美浜発電所3号機主復水配管取替工事について

平成17年12月19日
関西電力株式会社

「関西電力美浜発電所 3号機に対する立入検査の結果に基づく対応について」

(平成17年11月18日 NISA-161d-05-01)

【測定ポイントのイメージ図】

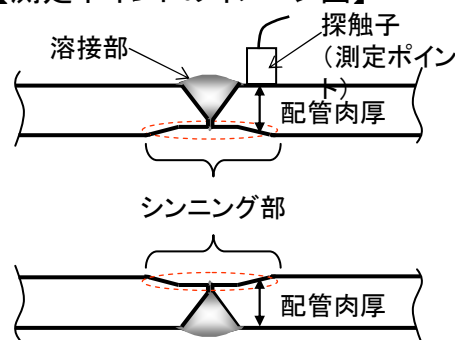
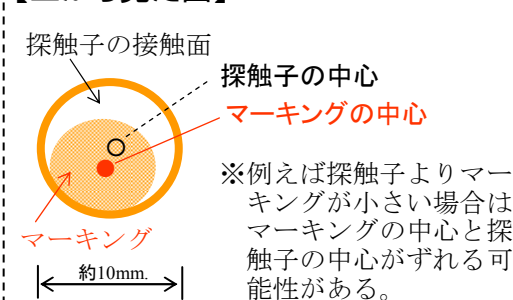
【推定原因①】

○JNESの測定ポイントと当社の測定ポイントに、微小な位置ずれが発生した。

- ・測定ポイントを示すマーキングの方法が規定されておらず、マーキングの形状や大きさに不揃いがあった。
- ・マーキングの中心と探触子の中心を確実に合わせて測定することについて規定されておらず、測定者にも周知していなかった。

○シンニング部での測定ポイントの微小な位置ずれにより、測定値が変化した。

- ・シンニング部は、配管の突合せ溶接部の厚さが一様となるように切削加工しており、配管の内面に傾斜部があるため、測定ポイントの微小な位置ずれによって、測定値が変化することとなった。

○マーキングの中心を確実に測定できるよう
現状のマーキングに十字の罫書き線を入れ
探触子にも90度ごとの印を入れたうえで、
両者を合わせ測定する。

JNESと関西電力の測定結果に有意な差が認められた部位の形状

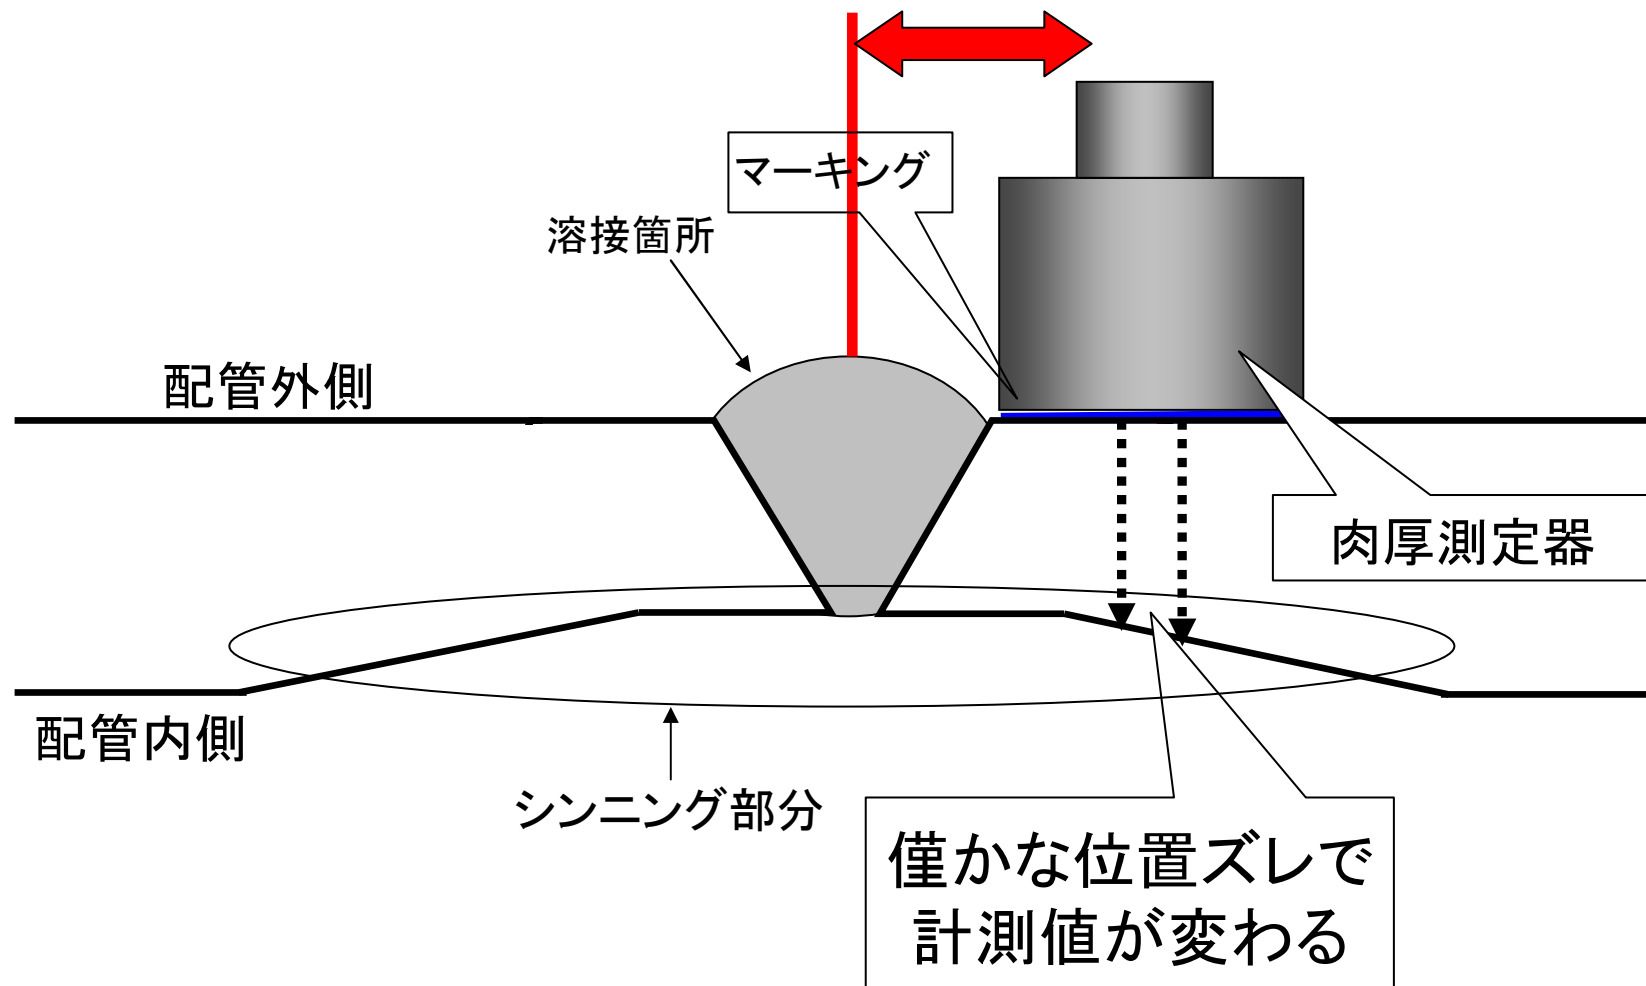
【推定原因②】

- JNESに確認したところ、JNESの探触子の直径が当社の探触子の直径より大きかったため、チーズの分岐端部において、当社の測定ポイントと違う位置を測定することとなった。
